Protocollo n.2471 del X Dipartimento

Nota Tecnica n.13 del Comitato CIVES

XX Drink Pub:

Un altro caso di difesa tecnica della popolazione

Grafico "A"

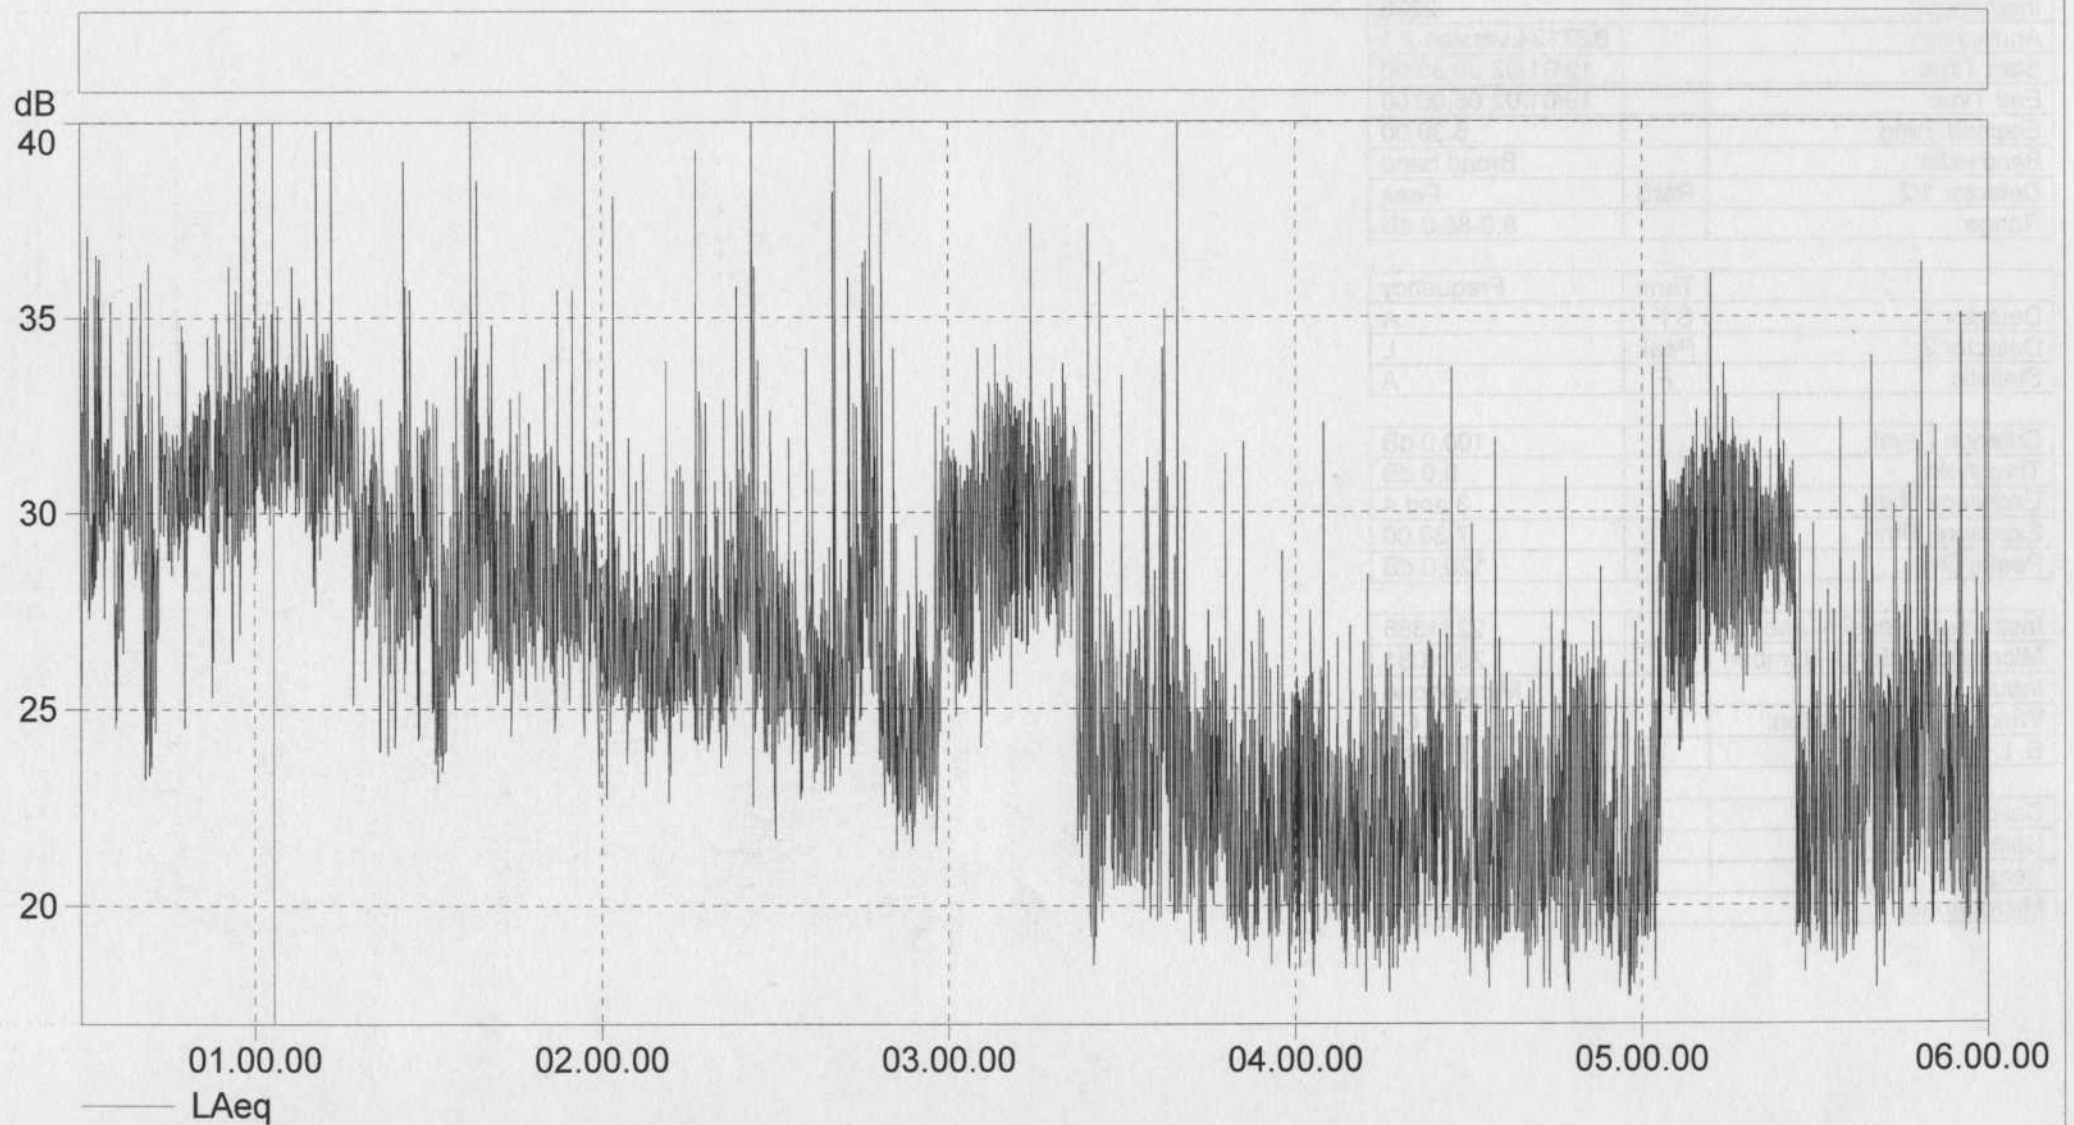
Il **Grafico “A”** mostra l'andamento dei campionamenti di Livello Equivalente con pesatura “A” effettuati il **19-1-2002** presso l'abitazione **Yy**, sovrastante il Xx Drink Pub, nella camera da letto ed a finestre chiuse. Sono evidenti livelli di immissione (**Rumore Ambientale**) spesso superiori a **30 dB”A” Leq**, a fronte di periodi di **Rumore Residuo** (tra le 4 e le 5 a.m.) dell'ordine di poco più di **22 dB”A”**. Da notare le anomale immissioni dopo le ore 3 e le ore 5.
